改造箇所説明図

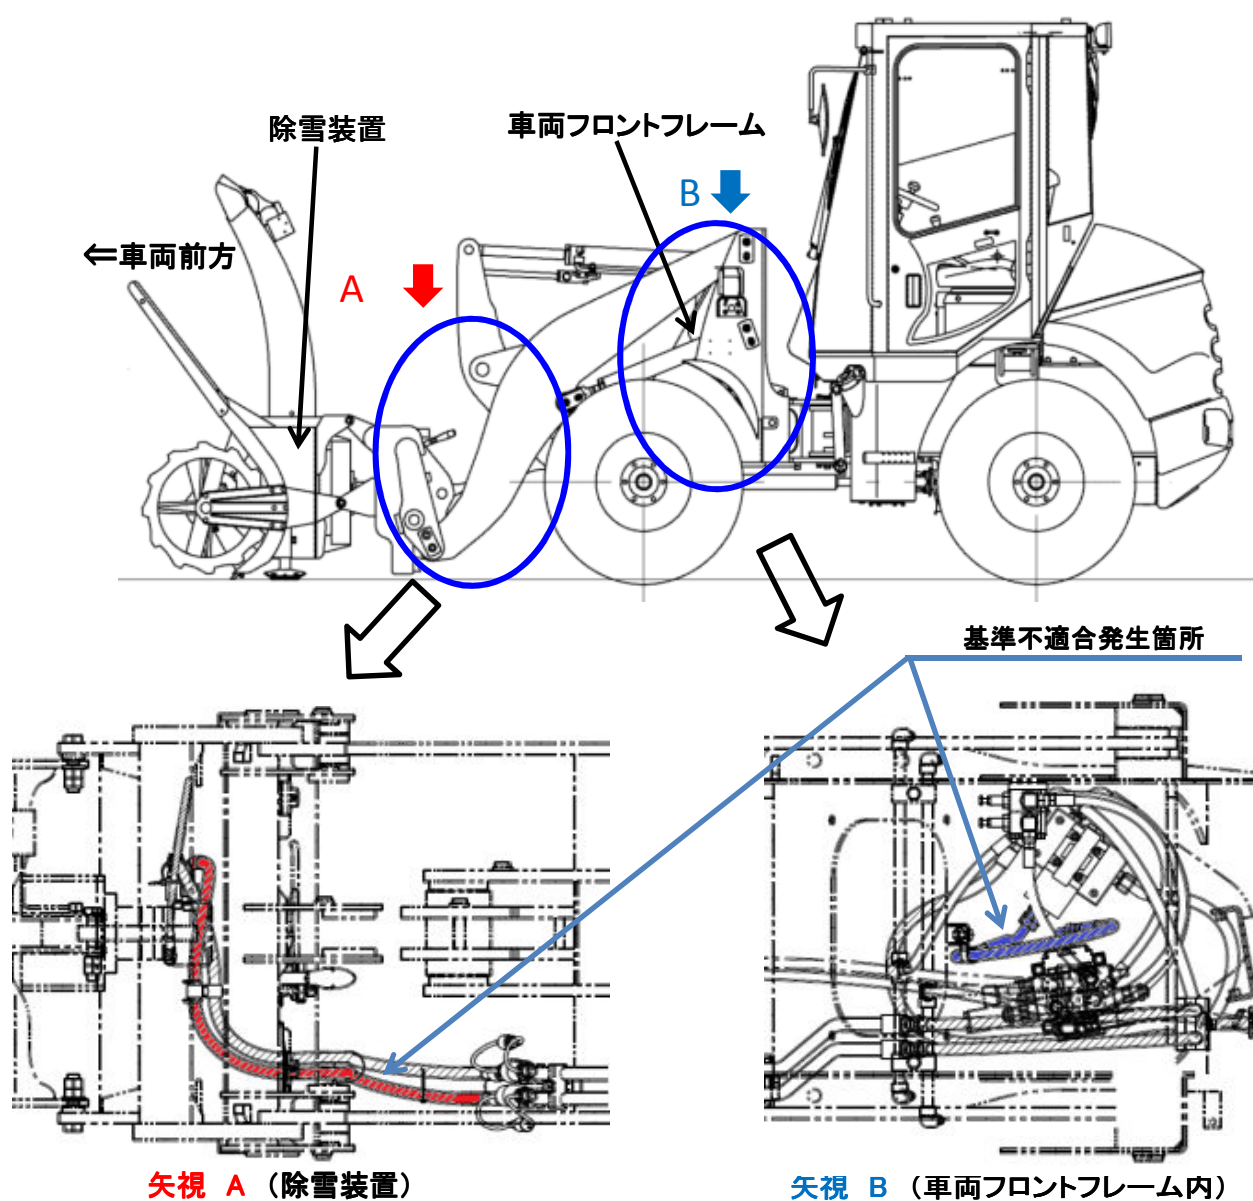
ロータリ除雪装置を装着したショベル・ローダにおいて、油圧ホースの選定が不適切なため、高圧発生部位に低圧用油圧ホースが組付けられたものがある。そのため、そのままの状態で使用を続けると、除雪作業時に当該ホースが破損する。その結果、ステアリング及び駆動用を兼ねているオイルが漏れ、最悪の場合、操舵又は走行が不能となるおそれがある。

改善措置の内容：全車両、油圧ホースを対策品に交換する。

識別：対策完了車両については、除雪装置左側と車両フロントフレーム内左側に白色ペンキを塗布する。

除雪装置左側

車両フロントフレーム内左側

白色ペンキを塗布
